変更公告

下記のとおり、公告第90号により、令和7年9月30日に実施する「145号建物照明LED化整備(その2)」について、公告の一部を変更するので関係事項承知の上参加されたい。

「145号建物照明LED化整備(その2)」について

図面種別 仕様書

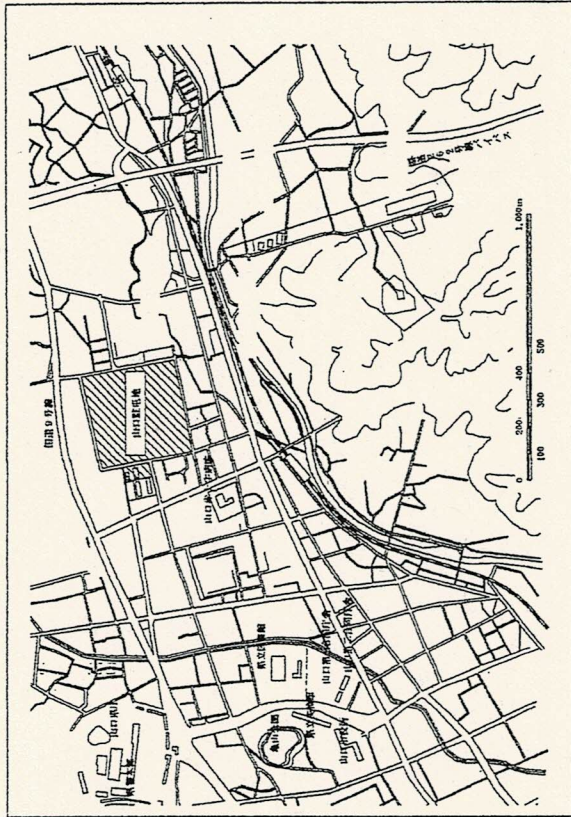
変更前	
一連番号	部品番号または規格
仕様書 2 期間	契約締結日～令和8年1月30日
仕様書 6 特記事項	作業期間 契約締結後から令和8年1月30日(金)までの間

変更後	
一連番号	部品番号または規格
仕様書 2 期間	契約締結日～令和8年3月31日
仕様書 6 特記事項	作業期間 契約締結後から令和8年3月31日(火)までの間

作業期間	備考
契約締結後から令和8年3月31日(火)までの間	書類提出・完成検査を含む

契約締結日 ~ 令和8年3月31日
